OPÉRATION DE RENOUVELLEMENT URBAIN DU QUARTIER CARRIET A LORMONT

MÉMOIRE EN RÉPONSE À LA MRAE

Avis délibéré de la Mission Régionale d'Autorité environnementale de Nouvelle-Aquitaine sur le projet le projet d'opération de renouvellement urbain du quartier Carriet à Lormont (33)

n°MRAe 2023APNA50

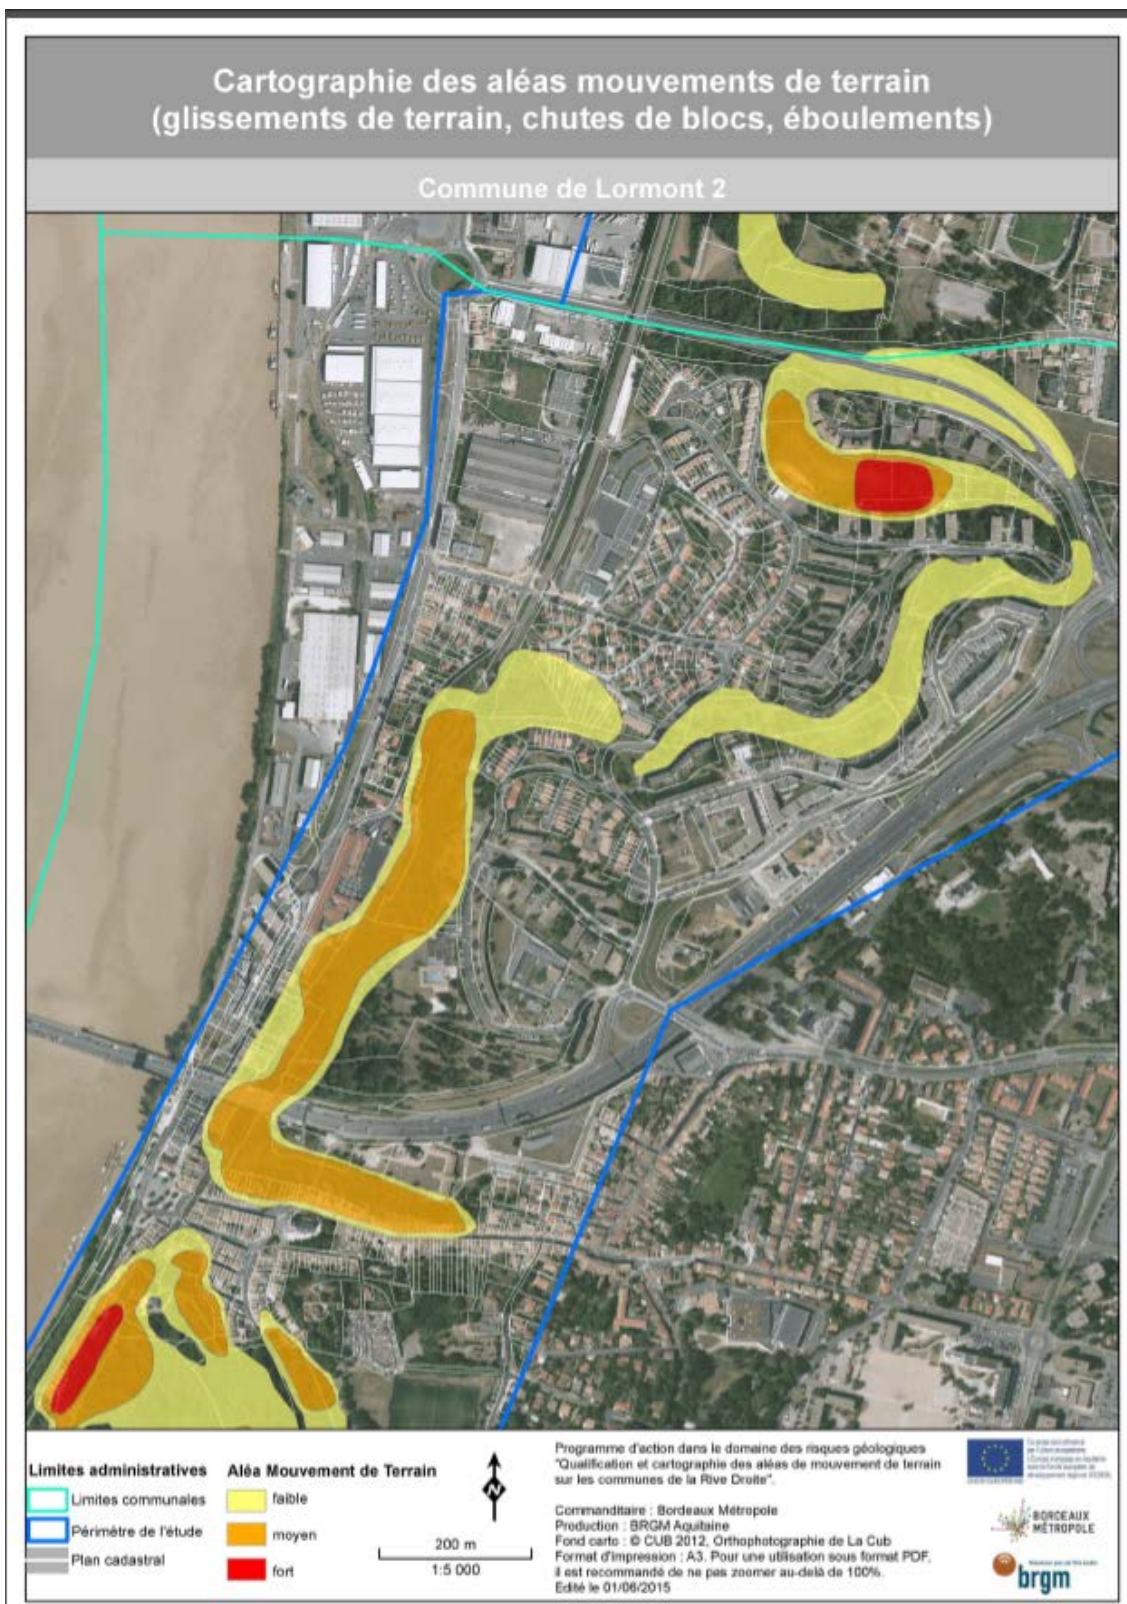
En page 5 de son avis, la MRAE note que les risques liés aux mouvements de terrain ont été identifiés dans le dossier en se limitant toutefois à des phénomènes historiques et sans présenter des cartes d'aléas. Ces zones d'aléas ont été délimitées dans le plan local d'urbanisme intercommunal (PLUI) par le biais de secteurs CS af/eb (zones de risques d'affaissement ou d'éboulement, constructibles sous condition) et IC af/eb (zone de risque d'affaissement ou d'éboulement, où il est interdit de construire).

La cartographie de l'aléa « mouvement de terrain » sur le quartier Carriet à Lormont est présentée sur la cartographie ci-dessous.

L'aléa « mouvement de terrain » a pris en compte dans le PLU 3.1 de Bordeaux Métropole, en vigueur depuis le 24 février 2017. Les secteurs d'aléa faible à fort ont été transposés dans le règlement du PLU 3.1 de Bordeaux Métropole.

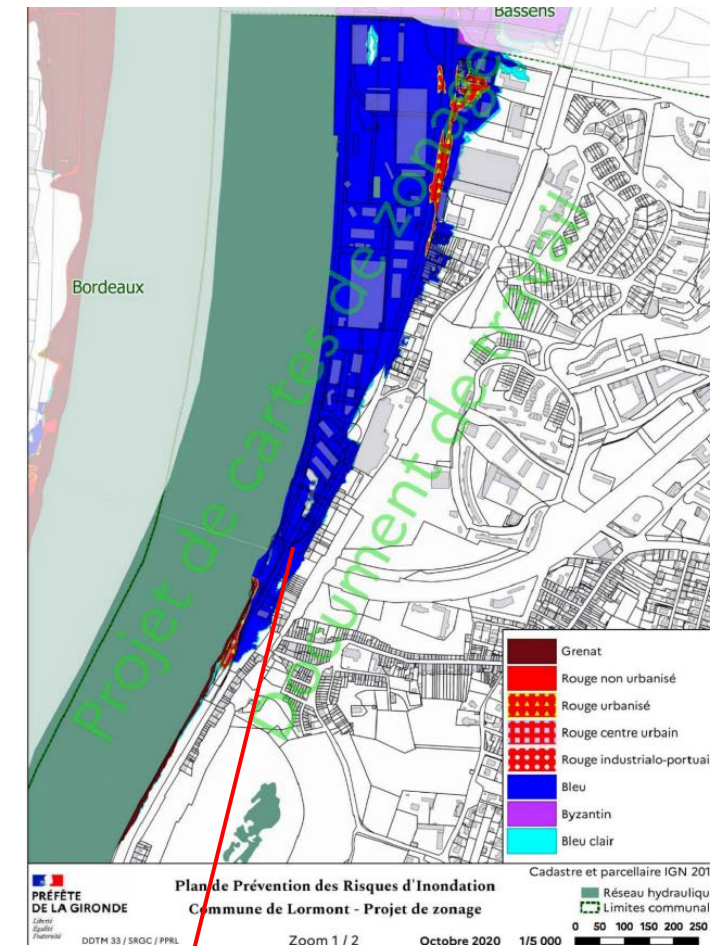
Concernant le volet inondation, la MRAE relève que le PPRI actuel (datant de 2005) fait l'objet d'une révision et qu'il convient de tenir compte des derniers éléments de connaissance issus des études de révision des risques. La MRAE recommande d'actualiser et de préciser le diagnostic sur les risques naturels.

L'étude d'impact précise en page 43 que le PPRI de Bordeaux Métropole est en cours de révision et présente le projet de zonage sur la commune de Lormont.

Au stade actuel, les documents concernant la commune de Lormont sont : le projet de zonage et le projet de règlement. Le secteur de Bas Carriet est en zone bleue au projet de zonage, qui correspond à la partie du territoire déjà urbanisée* située en zone d'aléa* modéré ou faible pour l'événement de référence actuel* dans laquelle une urbanisation complémentaire, compatible avec l'exposition aux risques*, est possible sous réserve de mesures de prescriptions et de réduction de la vulnérabilité*. Le développement n'est pas interdit mais réglementé afin de tenir compte du risque* inondation. Les OAE* sont admises en zone bleue même si l'objectif n'est pas de gagner de la constructibilité qui est déjà autorisée avec prescriptions. Elles peuvent exister en continuité des OAE* projetées en zone rouge urbanisée* et optimiser ainsi la prise en compte des risques* et réduire la vulnérabilité* sur l'ensemble de l'emprise concernée.

ESPACES PUBLICS

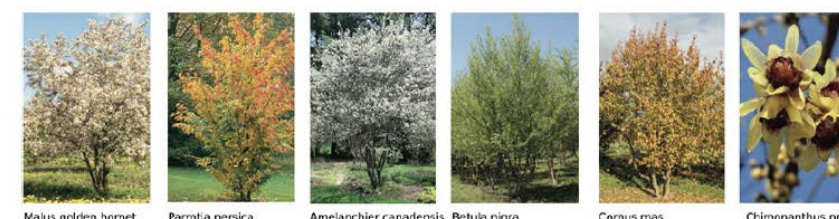
La MRAE précise en page 9 : L'étude d'impact reste peu précise sur le programme de plantations accompagnant le projet de renouvellement urbain, notamment au niveau des espaces publics. Il faut se reporter au plan guide « Carriet cœur vert ».

La MRAE confirme la nécessité de privilégier des espèces locales, peu exigeantes en eau, pouvant aussi servir de ressources pour la biodiversité (habitat et alimentation). Elle rappelle également l'importance de bien s'assurer de la gestion des espèces invasives, notamment l'ambrosie, plante de plus fortement allergène. Enfin, il appartiendra au porteur de projet de prévoir des aménagements limitant la prolifération des moustiques, tant en phase travaux qu'en phase exploitation, au regard de l'implantation du moustique tigre en Gironde.

La palette végétale proposée pour les espaces publics du projet est présentée en annexe de l'étude d'impact dans le document « Carriet Cœur Vert – Plan Guide revisité - Cahier 4-Espaces Publics—Mars 2022 – validation 11 février 2022 »

La trame arborée existante sera conservée et complétée par la plantation d'arbres d'ornement à grand développement. Les espaces publics seront largement plantés comme une prolongation du parc dans le quartier. Des massifs d'arbustes et de vivaces viendront diversifier la strate végétale existante et créer des filtres végétaux au droit des stationnements. Grâce à la continuité de la trame verte et de la diversité végétale, l'ambition d'habiter le parc sera prégnante. L'îlot de fraîcheur généré par le parc des coteaux pourra ainsi s'étendre dans les artères principales du quartier.

Figure 94 : Zones exposées au bruit routier sur la commune de Lormont- Indicateur global Lden (24h) (Source : Bordeaux

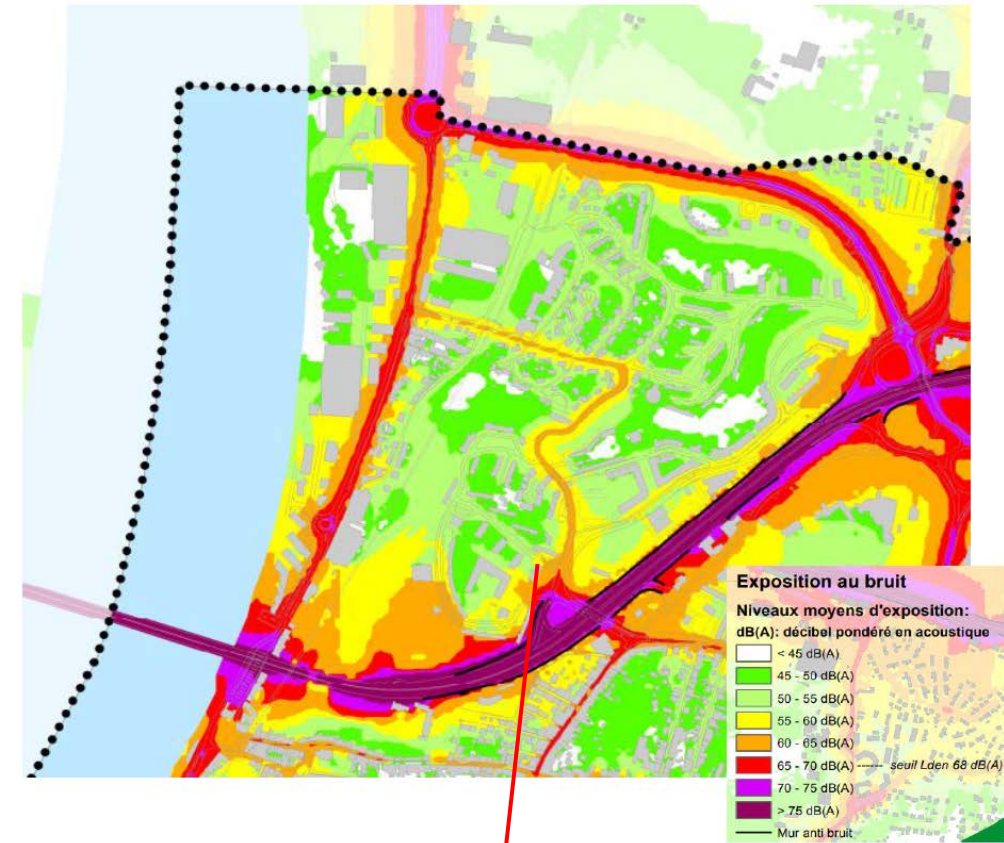
Dans ce cadre, elle recommande de se référer au Plan de Prévention du Bruit dans l'Environnement (PPBE) approuvé par le conseil métropolitain du 20 décembre 2019, pour reprendre les recommandations et les adapter le cas échéant afin de ne pas générer de nouvelles situations de surexposition au bruit.

Les constructions neuves, globalement réalisées à distance des axes à fort trafic, devront prendre en compte les éventuelles nuisances sonores existantes et définir un niveau d'isolement acoustique à l'intérieur des logements en conséquence, sur la base d'une étude acoustique. **Les opérateurs pourront réaliser, à la livraison des logements, des mesures acoustiques pour vérifier l'efficacité de l'isolation, notamment par les ouvertures.** Cela concerne également d'éventuelles activités sensibles à implanter en partie sud de Mirepot.

Un des objectifs est d'implanter, en lieu et place des logements collectifs situés dans un contexte sonore défavorable, de nouveaux bâtiments dédiés à l'activité d'une part moins sensible au bruit et d'autre part consistant une barrière acoustique vis-à-vis des logements situés à l'arrière.

Concernant l'isolation du site de manière plus globale (protection le long des axes), il convient de rappeler que les niveaux sonores de jour au sein du quartier sont globalement inférieurs à 60 dB et que les nuisances les plus importantes concernent l'autoroute A630, qui dispose déjà d'un certain nombre de murs anti-bruit en partie nord. Il appartient au gestionnaire de la voie de réaliser des dispositifs de protection complémentaires et allant au-delà de ses obligations réglementaires.

Figure 211 : Carte de synthèse de l'offre future : Secteur Sud (En haut) et secteur Nord (En bas)

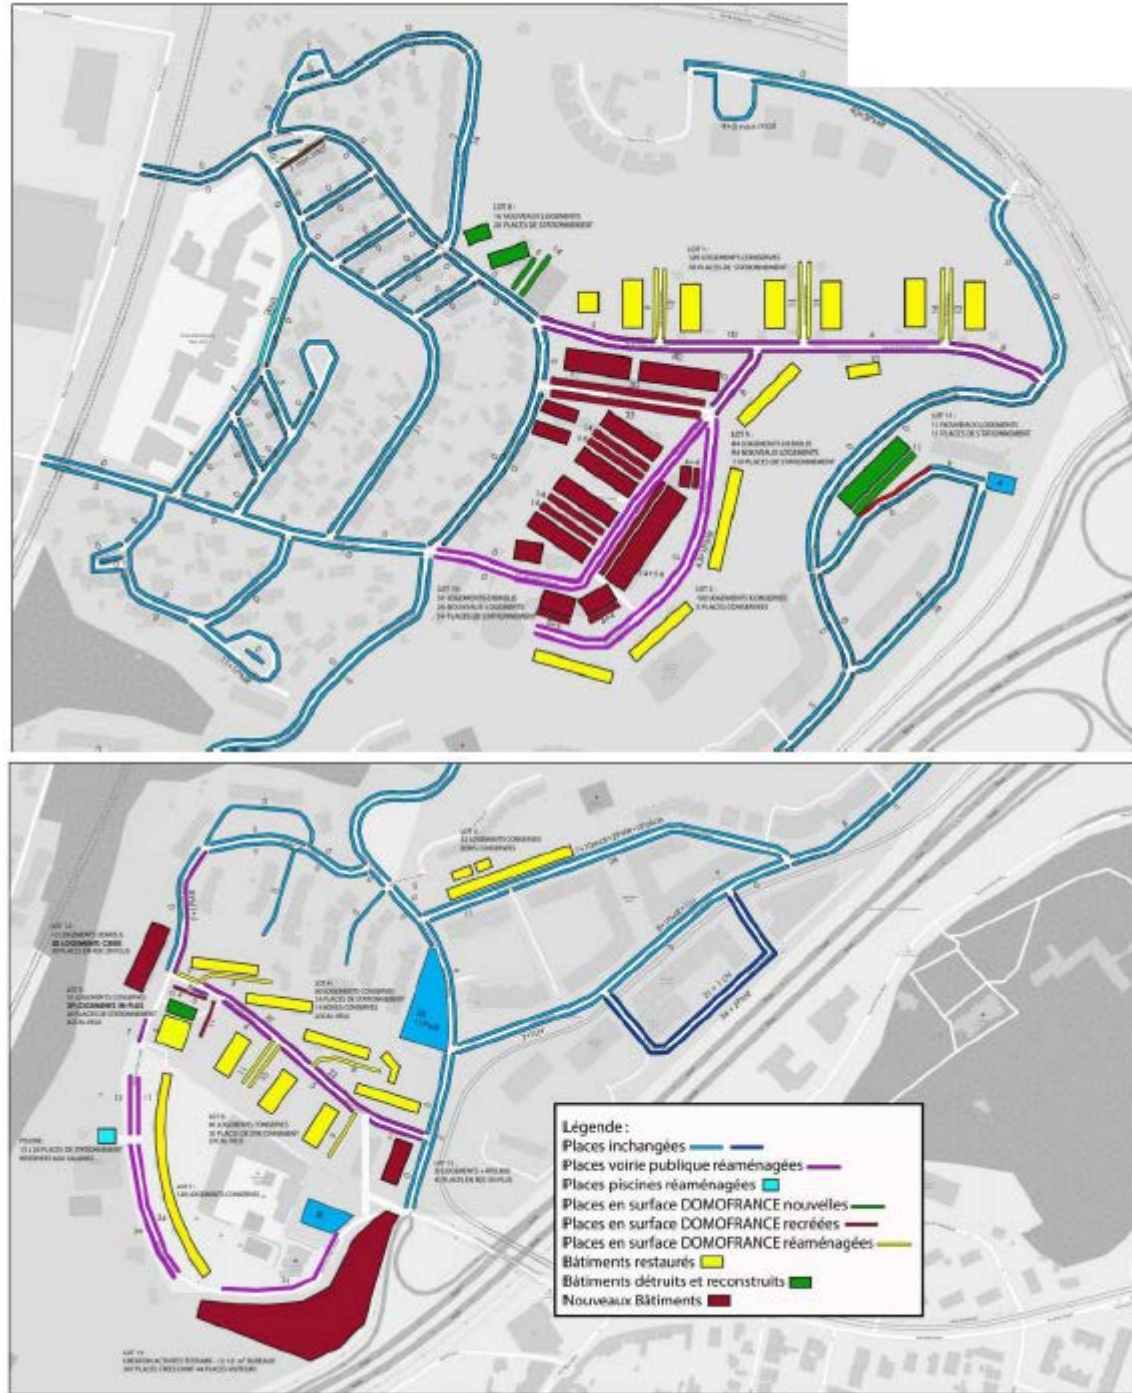
Enfin, pour faire face aux problèmes de stationnement, le projet envisage la création de 67 places de stationnement gratuites pour les résidences et la création d'un parking silo de 347 places de stationnement payantes ouvertes au public. **La MRAe recommande de préciser davantage le besoin de places de parking et de s'engager sur un mode de réalisation économe en foncier.**

Le bilan du stationnement associé au projet de renouvellement urbain est le suivant. Le stationnement futur est illustré sur le plan ci-contre.

Le stationnement à l'état projeté est réalisé principalement sur le réseau viaire existant et en lien avec les opérations de démolition/réhabilitation/résidentialisation. 78 nouvelles places sont ainsi créées sur les espaces publics ou privés.

Le projet de parking silo de 347 places présenté dans l'étude d'impact est abandonné par le Maître d'ouvrage.
